BAB VI

EVALUASI PERANCANGAN

6.1.2 Site Plan

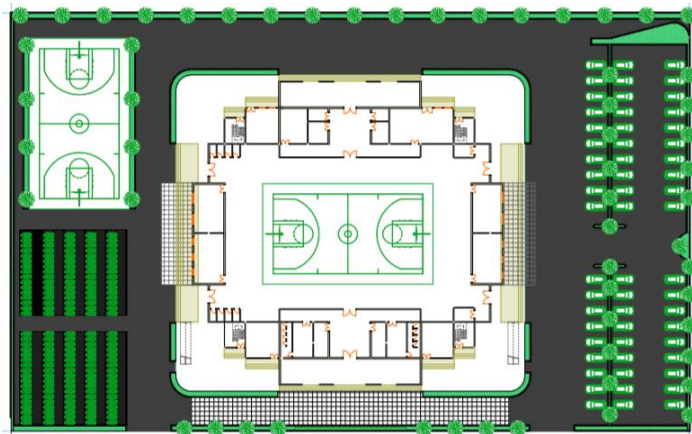
Evaluasi yang menjadi kekurangan dalam gambar site plan ini yakni perubahan dalam perkerasan untuk lantai pemanasan pemain di berikan ketinggian yang berbeda , dan ara ini tidak dapat di lewati kendaraan berupa motor maupun mobil.

Lalu selain itu ada tambahan di bagian denah yakni terdapat naungan untuk di area ticketing d karenakan untuk memberikan area teduh bagi pengunjung yang sedang mengantri ticket untuk masuk ke dalam gelanggang olahraga basket ini.

6.2. Denah

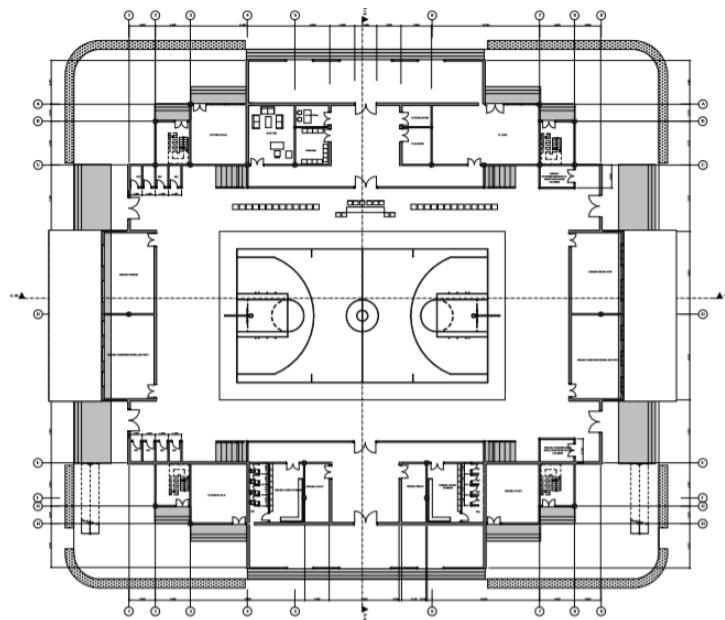
Evaluasi yang menjadi kekurangan dalam gambar Denah lantai 1 ini yakni perubahan di bagian Dinding pemikul di bagian timur dan barat di karenakan dinding tidak sesuai dengan peraturan peraturan untuk pemasangan dinding pemikul , dan perubahan di bagian ruang ganti pemain yaitu penambahan untuk dinding wc dan peletakan loker room bagi para pemain dan pelatih .

Selain itu di rubahnya ukuran ruangan untuk ticketing dan ruang panitia untuk memakismalkan besaran ruang dan kebutuhannya, dan tambahan untuk bagian meja panitia dan kursi bagi pemain bila berlangsungnya pertandingan di gelanggang olahraga basket ini.

6.3.1 Axonometri Struktur

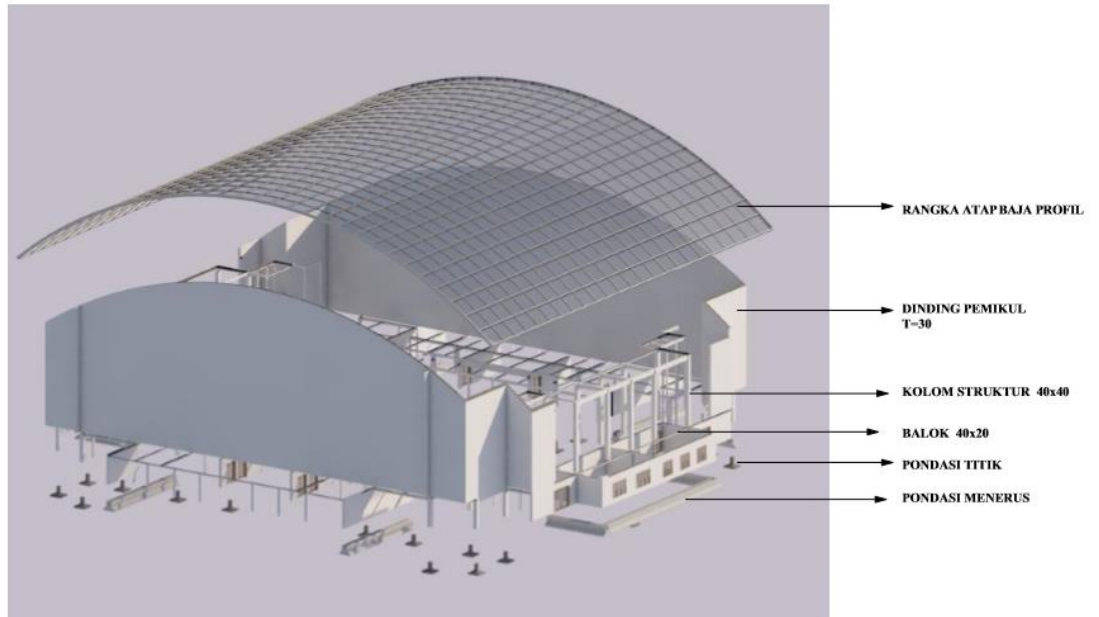
Evaluasi yang menjadi kekurangan dalam gambar axonometri struktur ini yakni perubahan dalam gambar yang di berikan perbedaan ketinggian dalam penjelasan seperti Rangka atap ,Pondasi titik,Pondasi Menerus,Dinding Pemikul,Balok dan Kolom . Di berikannya jarak untuk bagia bagia ini agar pembaca lebih memahami maksut dari gambar tersebut.

6.3.2 Detail Sambungan Atap

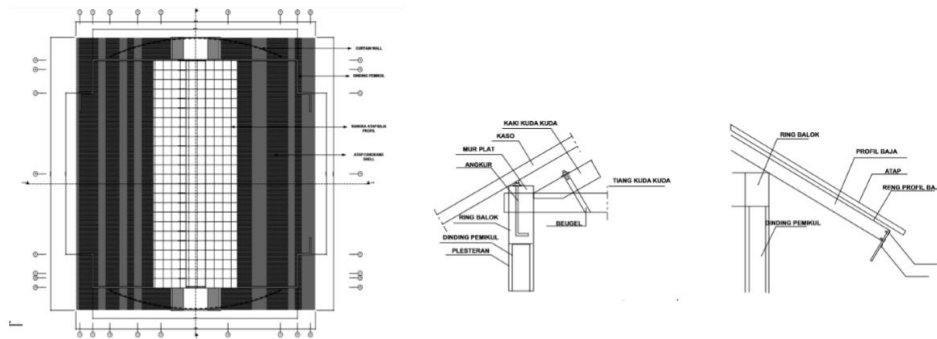
Evaluasi yang menjadi kekurangan dalam gambar Detail Sambungan Atap ini yakni di berikannya tambahan pada keyplan di gambar tersebut agar memberikan penjelasan yang lebih pada gambar ,dan agar terlihat di bagian mana yang bagian di potong pada gambar Detail sambungan atap tersebut.

6.3.3 Detail Pondasi

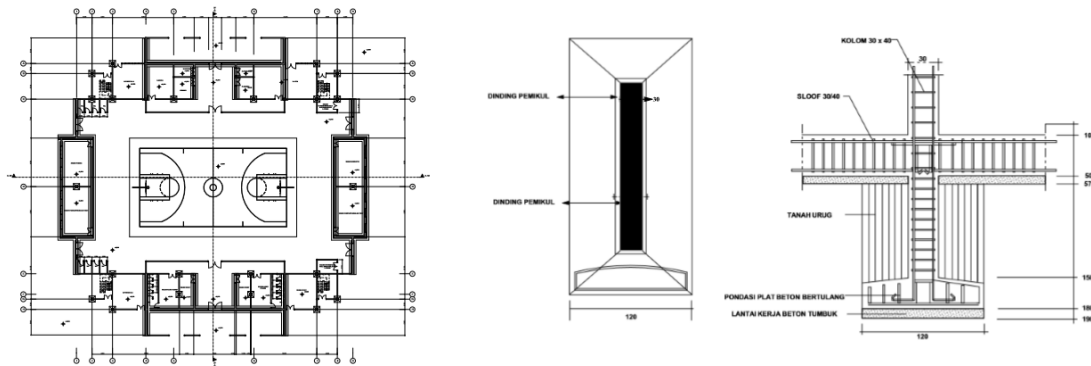
Evaluasi yang menjadi kekurangan dalam gambar Detail Pondasi ini yakni di berikannya tambahan pada keyplan di gambar tersebut agar memberikan penjelasan yang lebih pada gambar ,dan agar terlihat di bagian mana yang bagian di potong pada gambar Detail Pondasi tersebut.

6.3.4 Detail Dinding Pemikul

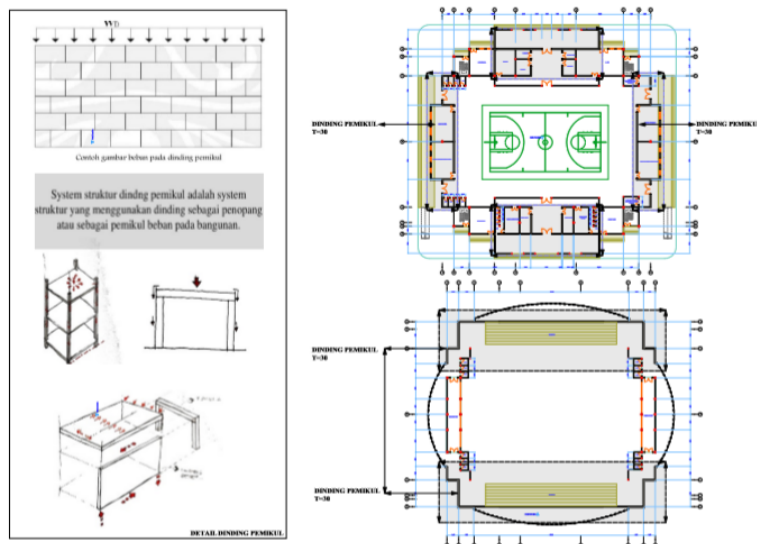
Evaluasi yang menjadi kekurangan dalam gambar Detail Dinding Pemikul ini yakni bagaimana system penerapannya ada pada bangunan seperti gelanggang olahraga basket ini , dan gambar di atas menjelaskan system dari dinding pemikul tersebut dan penjelasan di bagian denah dimana saja peletakkan dinding pemikul di bagian denah lantai 1.

6.4.1 Potongan Parsial

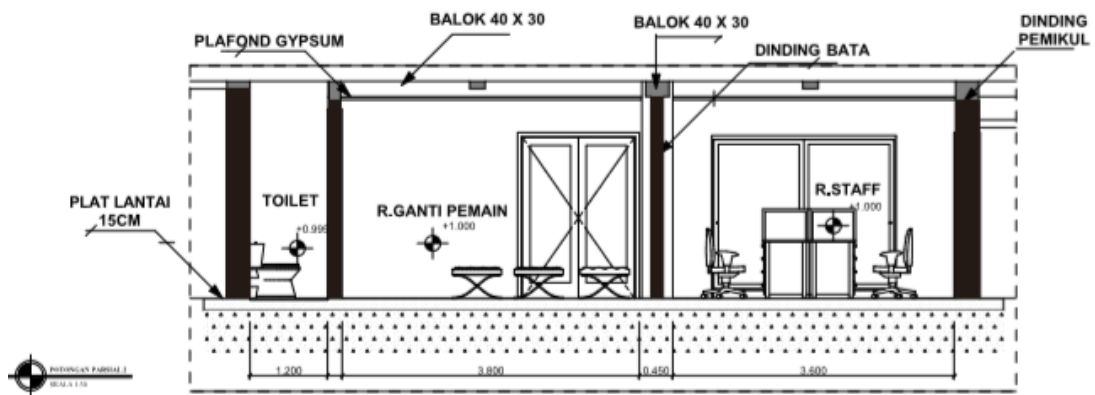
Evaluasi yang menjadi kekurangan dalam gambar Potongan Parsial ini yakni keterangan dalam gambar yang kurang jelas dalam dinding yang di potong ,di blok hitam di karenakan dinding yang terpotong adalah dinding pemikul.
